K断層との連続性を検討する上で重要なデータの追加観察/追加データの取得

K断層の連続性評価について

K断層の連続性評価結果

追加観察又は追加データを取得した破碎部

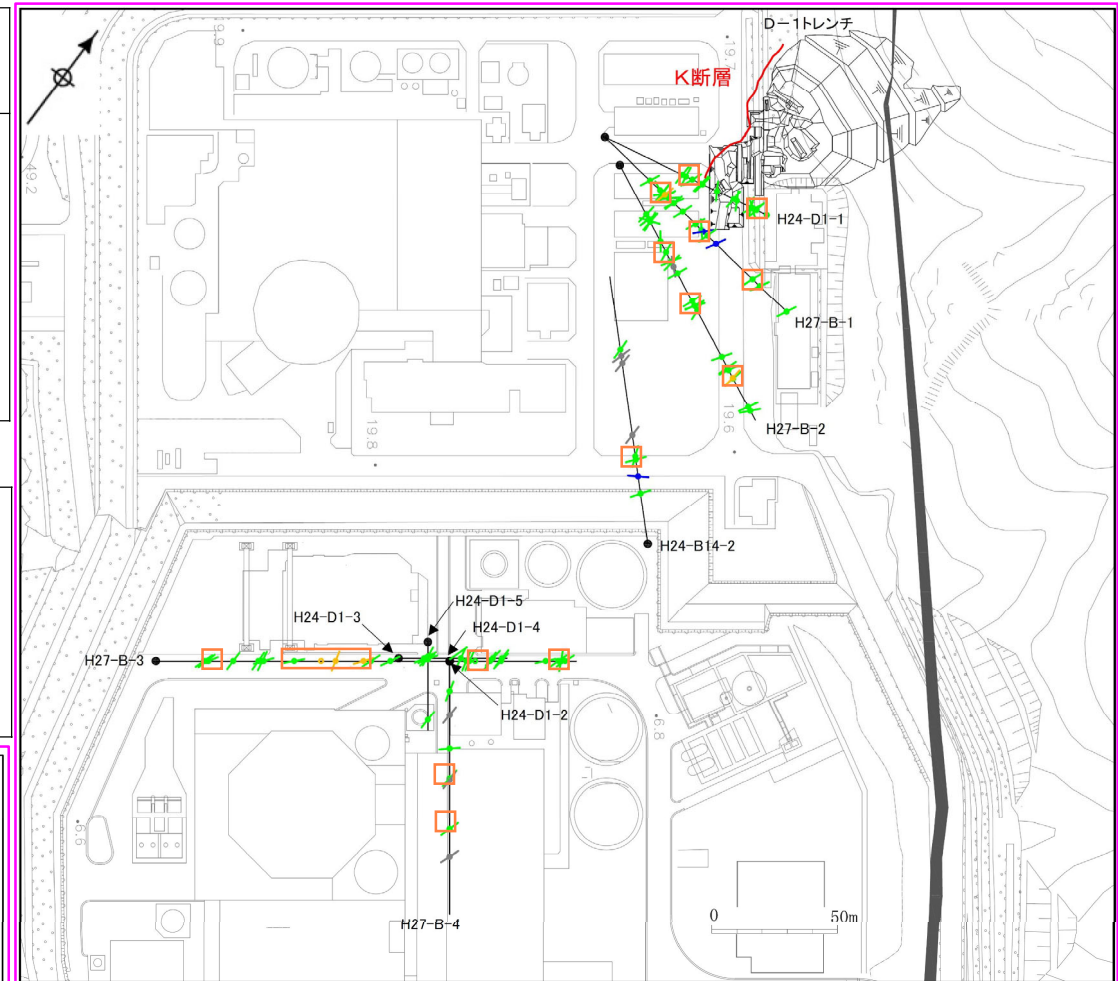
85：K断層南方10本の破碎部のうち、最新活動面深度及び走向・傾斜が変更になった箇所、新たに薄片観察を行った箇所（薄片追加作製）を反映

K断層の南方延長部に分布する破砕部

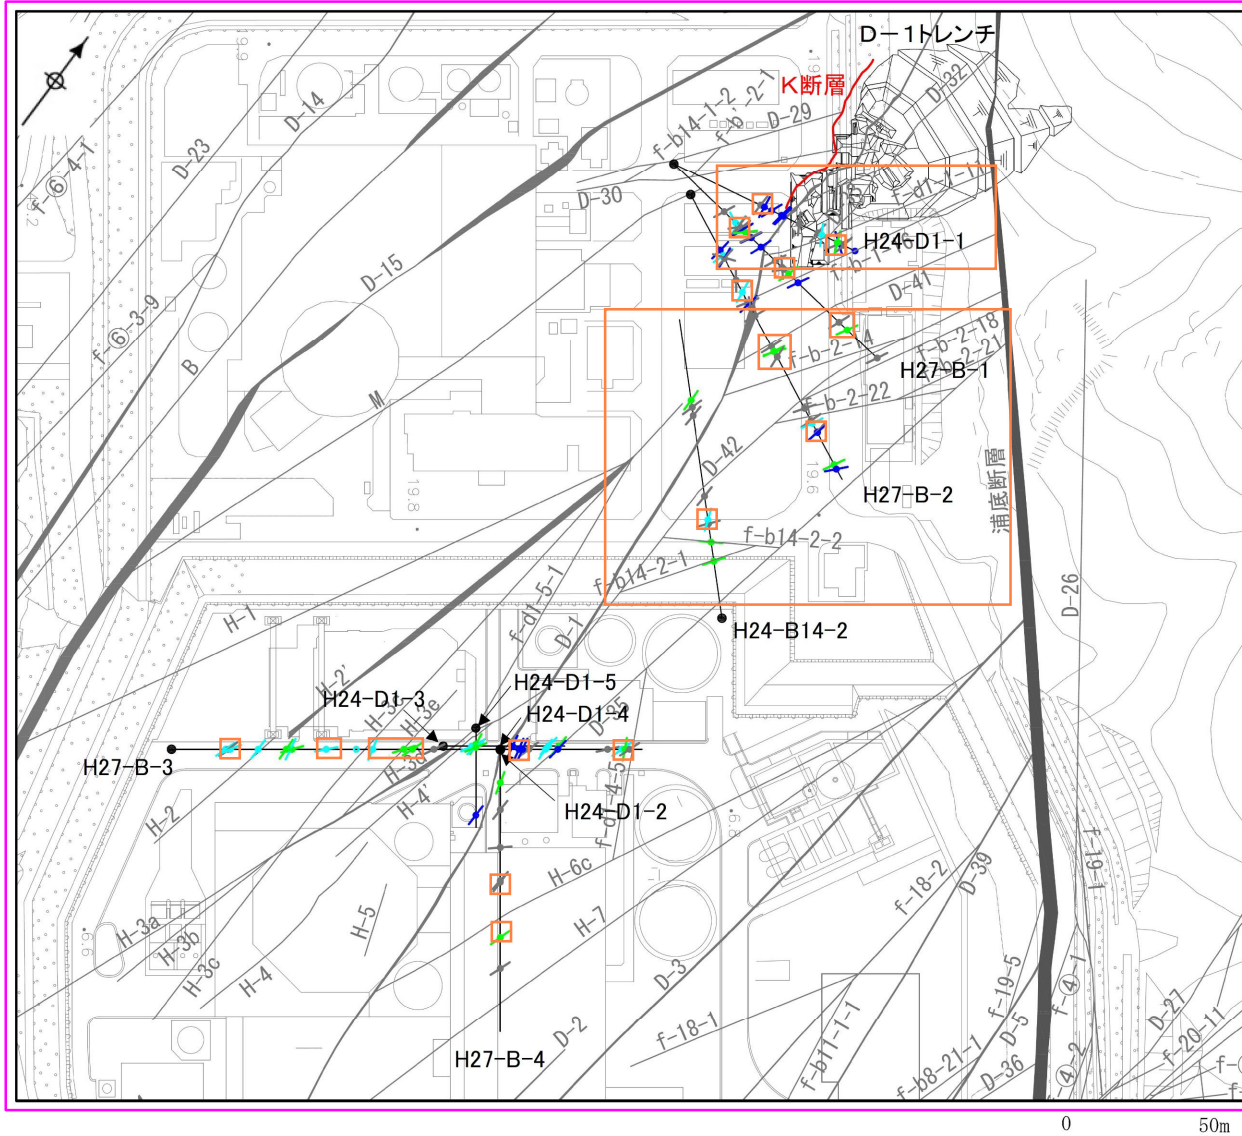
26, 40, 85 : 走向・傾斜等の修正内容を反映。これに伴い、関連する周辺破砕帯の分布を修正 (具体的には、後掲の拡大図に記載)。

拡大範囲及び断面位置図

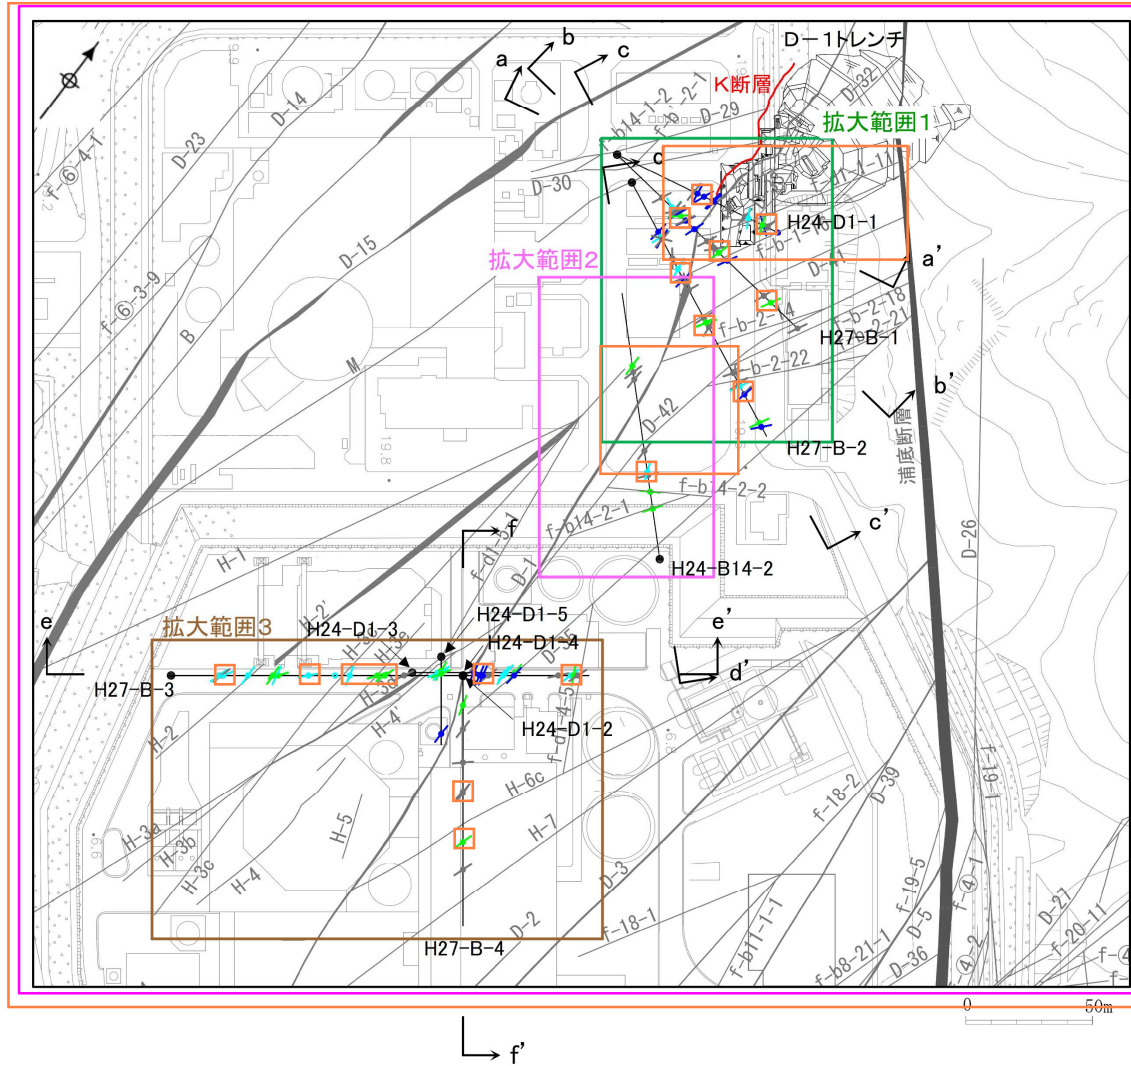
26, 40, 85 : 走向・傾斜等の修正内容を反映。
これに伴い、関連する周辺破碎帯
の分布を修正（具体的には、後掲
の拡大図に記載）。

H24-D1-1孔, H27-B-1孔, H27-B-2孔の破砕部位置図

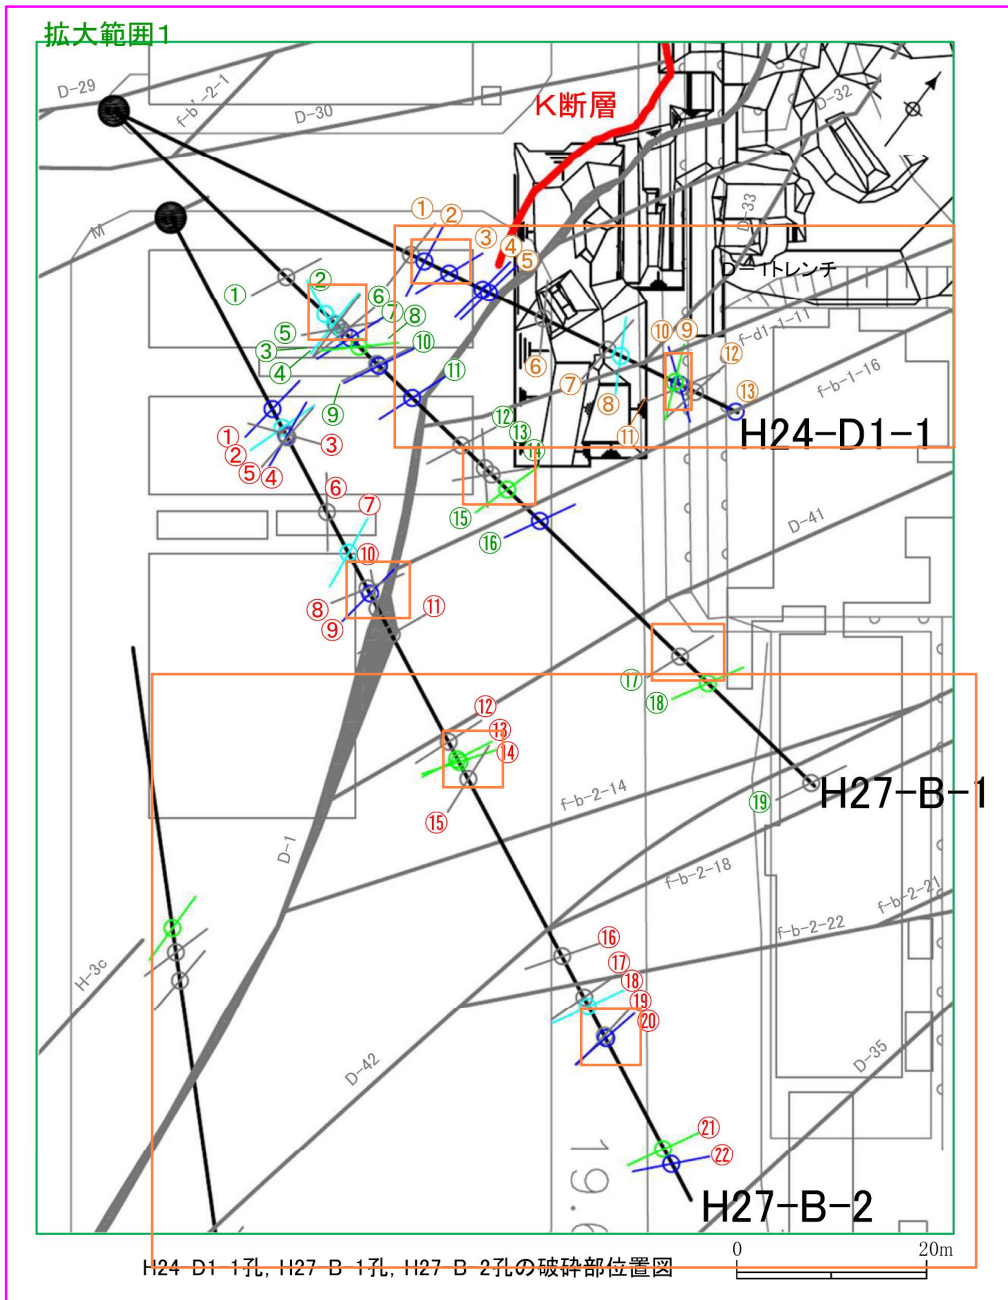
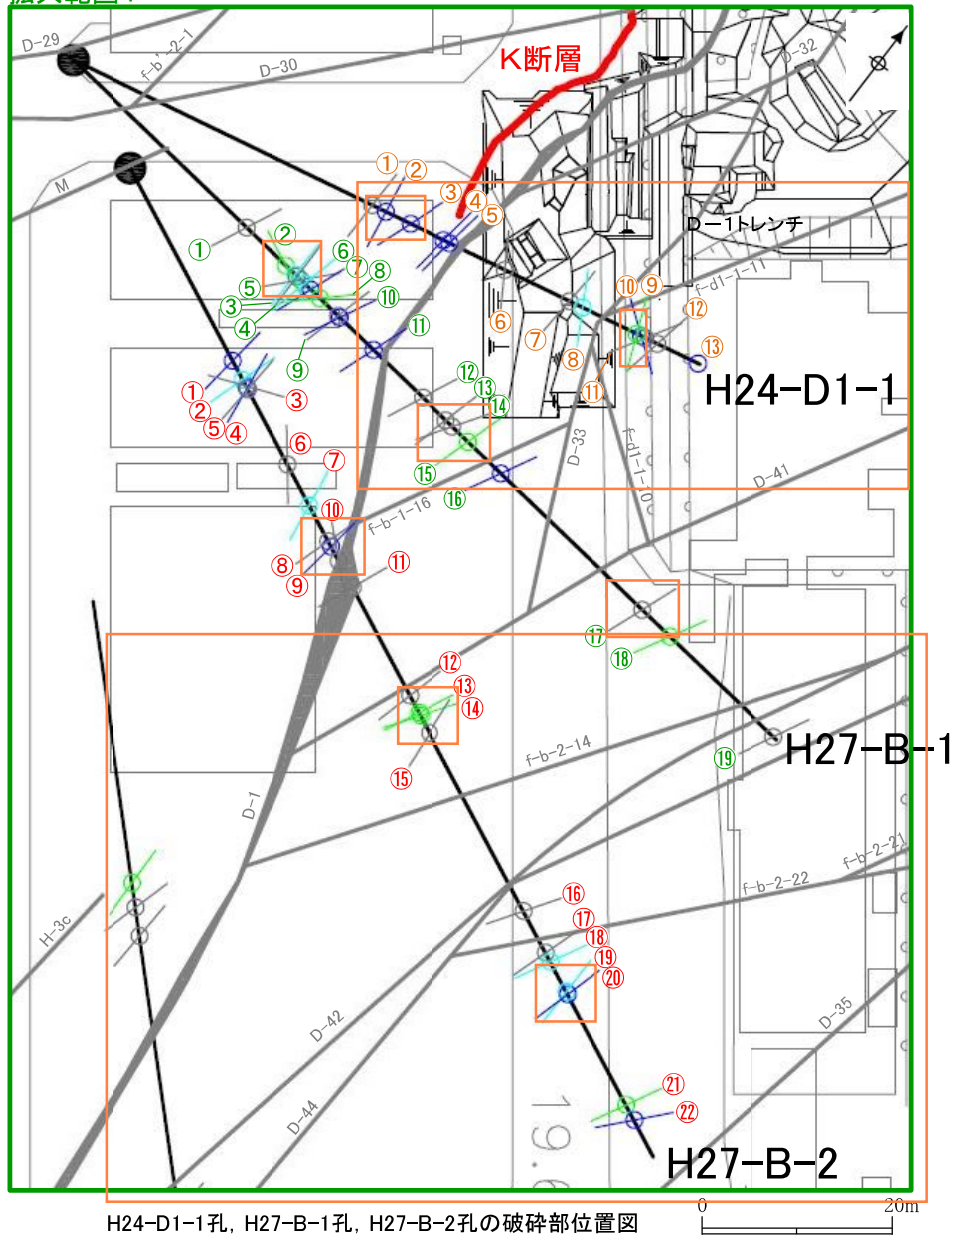
26, 40, 85 : 走向・傾斜等の修正内容を反映。これに伴い、関連する周辺破砕帯の分布を修正。
 ・ f-d1-1-11, D-33, f-b-1-16, f-d1-1-10
 ・ D-44→f-b-2-18,

H24-B14-2孔の破砕部位置図

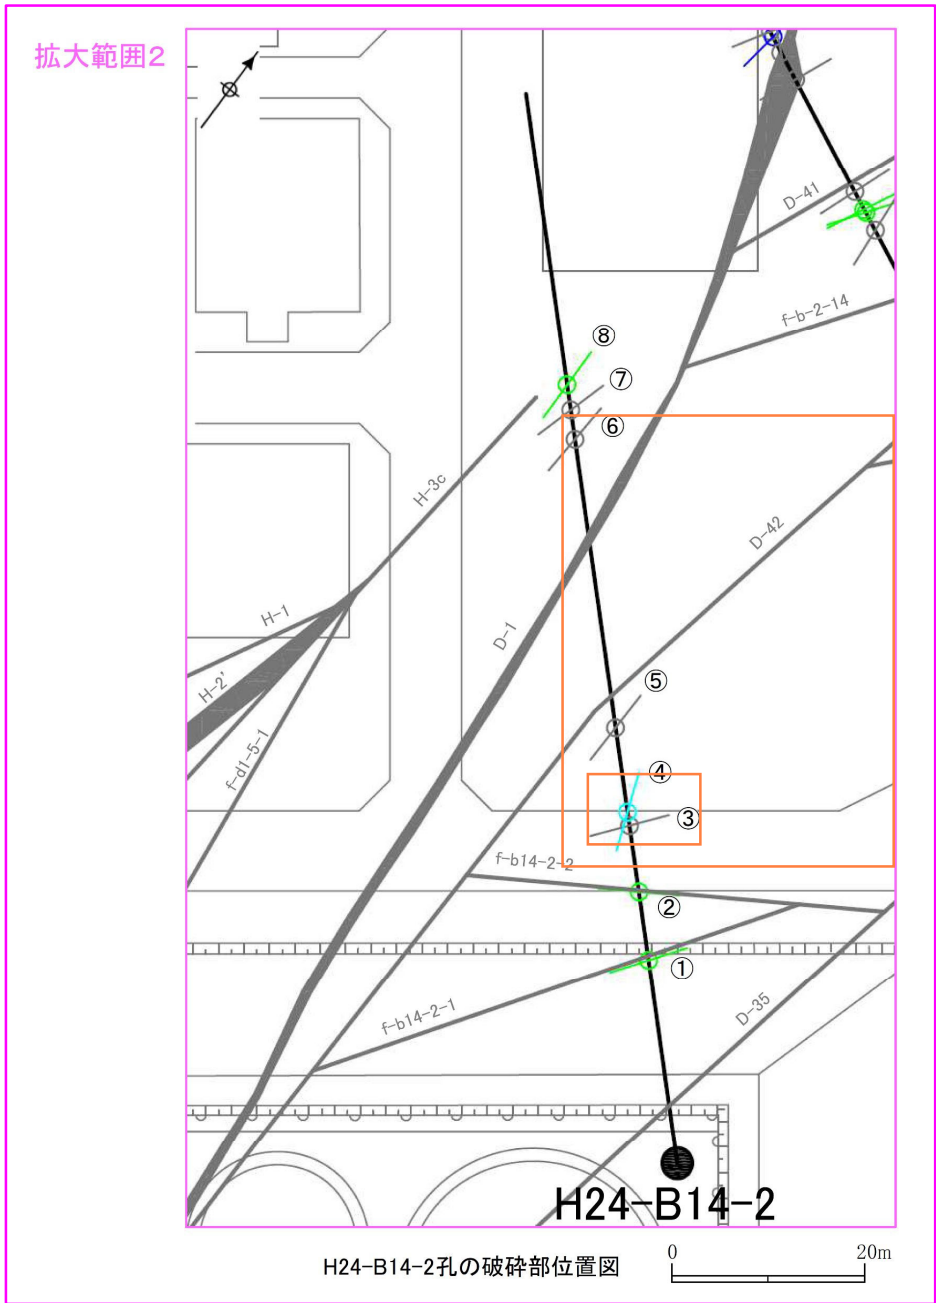
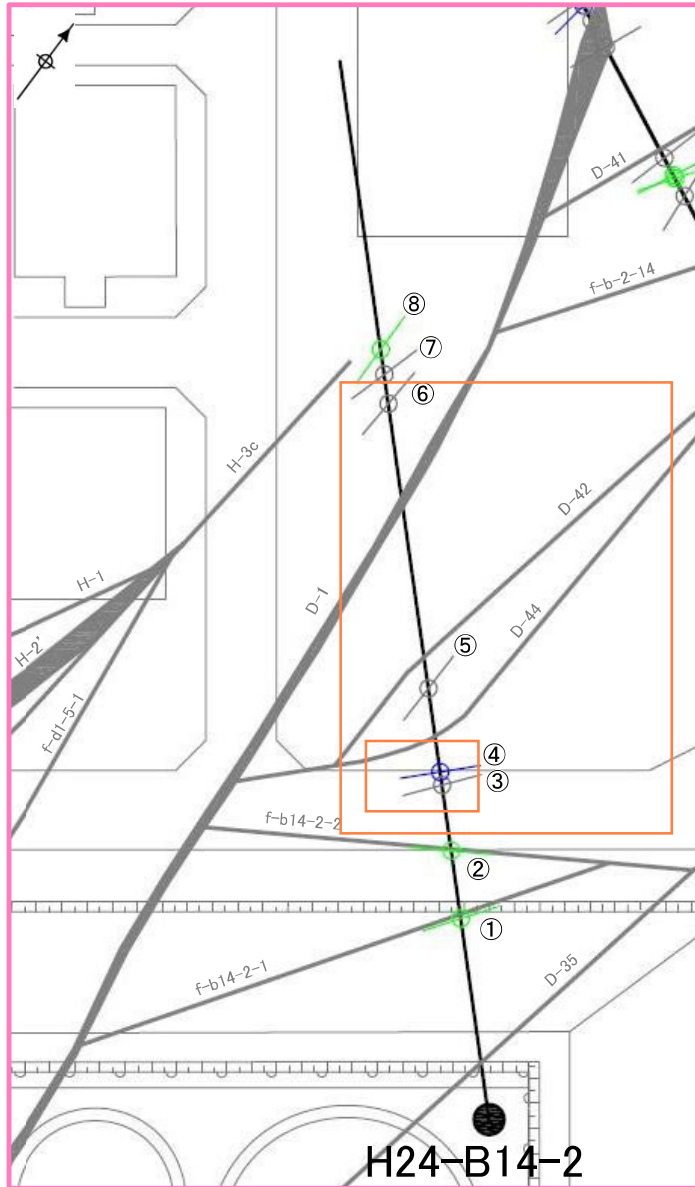
40, 85 : 走向・傾斜等の修正内容を反映。これに伴い、関連する周辺破砕帯の分布を修正。
 ・D-44の分布を修正

H24-D1-2～5孔, H27-B-3孔, H27-B-4, 4' 孔の破砕部位置図

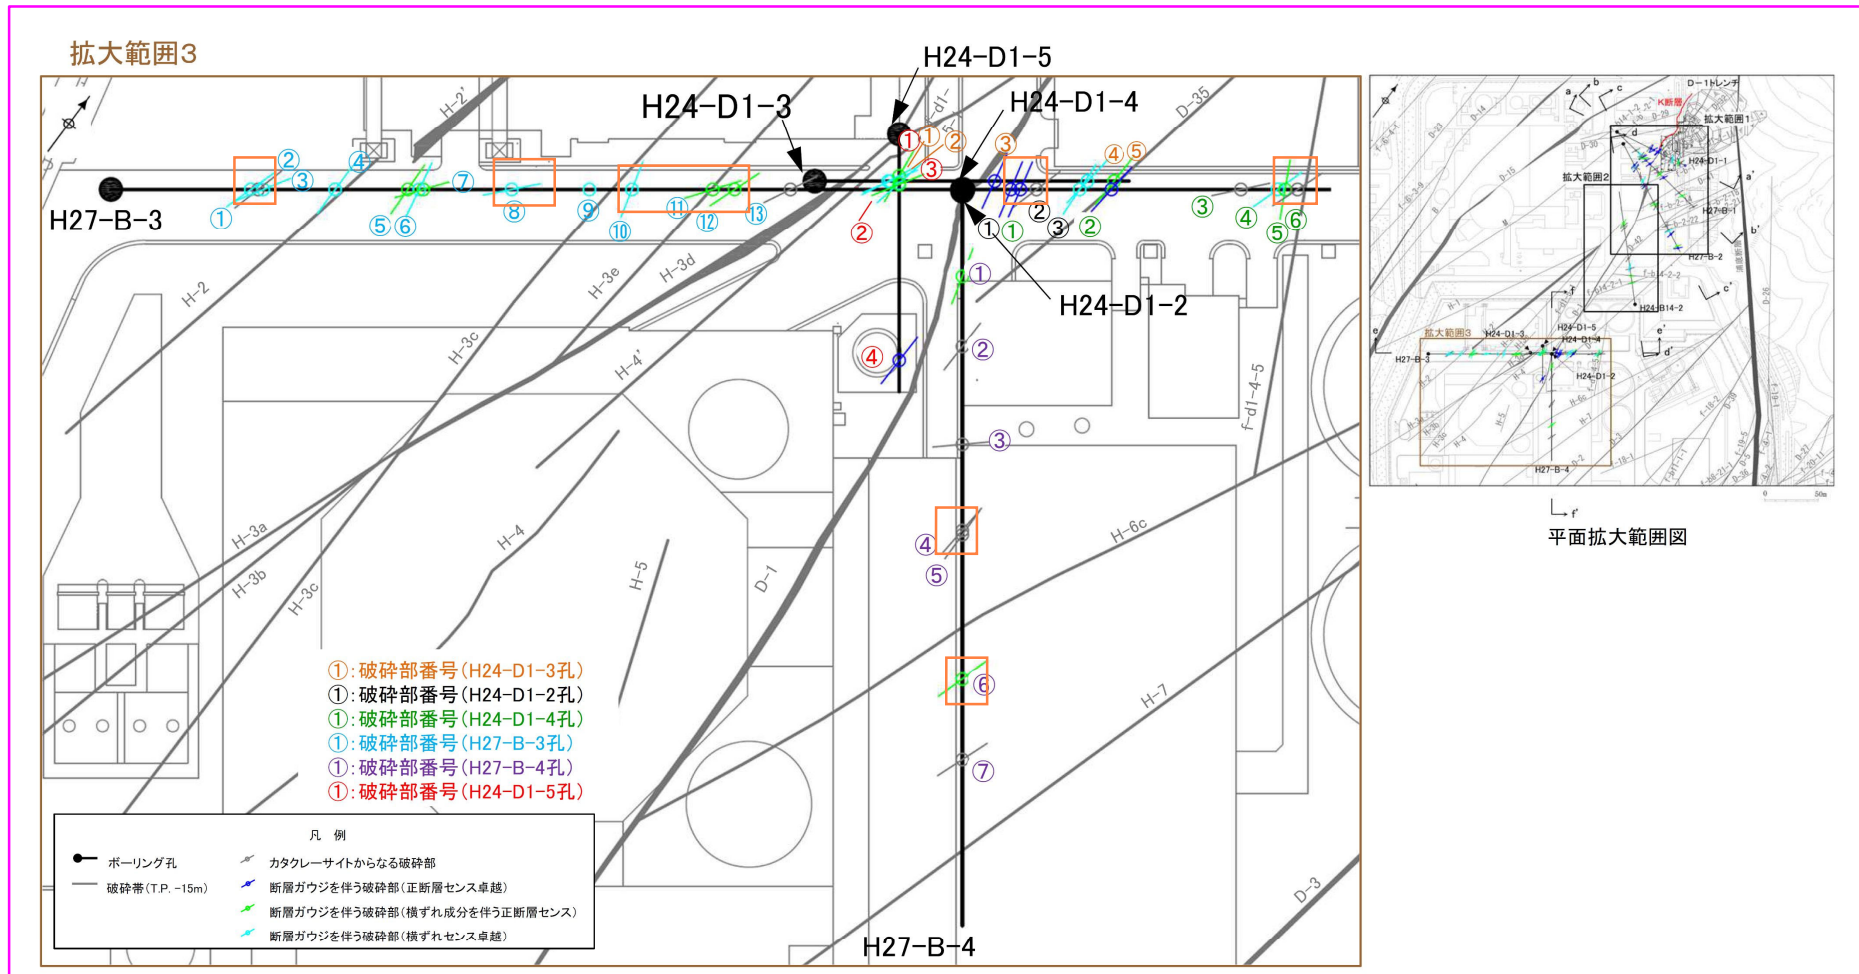
85 : 走向・傾斜等の修正内容を反映
